原子燃料工業株式会社

熊取事業所

先行設工認申請書における記載の再確認結果と対応について

表1 申請書の記載内容に対して変更を行う箇所一覧

付属書類 8 火災等による損傷の防止に関する基本方針書 「表 2-1 第 2 加工棟
の火災区域・火災区画の耐火仕様」の変更箇所

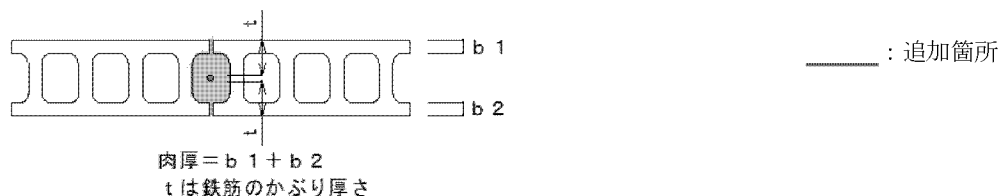
堅穴区画の火災区画境界壁を構成する壁（内壁 1-43 及び内壁 M2-23）の仕様が、「コンクリートブロック壁」と記載すべきところを、誤って「鉄筋コンクリート造壁」と記載している。そのため、以下の追記、変更を行う。

- ・表ハ-2-1、別表ハ-2-1-9に仕様を追加する。
- ・別表ハ-2-1-11及び添2表1-3-1の区画、材質、呼び寸法を変更する。
- ・図ハ-II-1及び図ハ-II-2の壁の仕様を変更する。
- ・第ハ-3表の壁の検査項目にコンクリートブロック壁の材料、寸法の検査を追加する。
- ・付属書類8にコンクリートブロック壁の耐火仕様を追加する。

部位	仕様	耐火時間	出典
コンクリートブロック壁	肉厚 50 mm 以上かつ鉄筋のかぶり厚さが 40 mm 以上※	1 時間耐火構造	建設省告示第 1399 号 「耐火構造の構造方法を定める件」

※ コンクリートブロックの肉厚、鉄筋のかぶり厚さは下図参照。
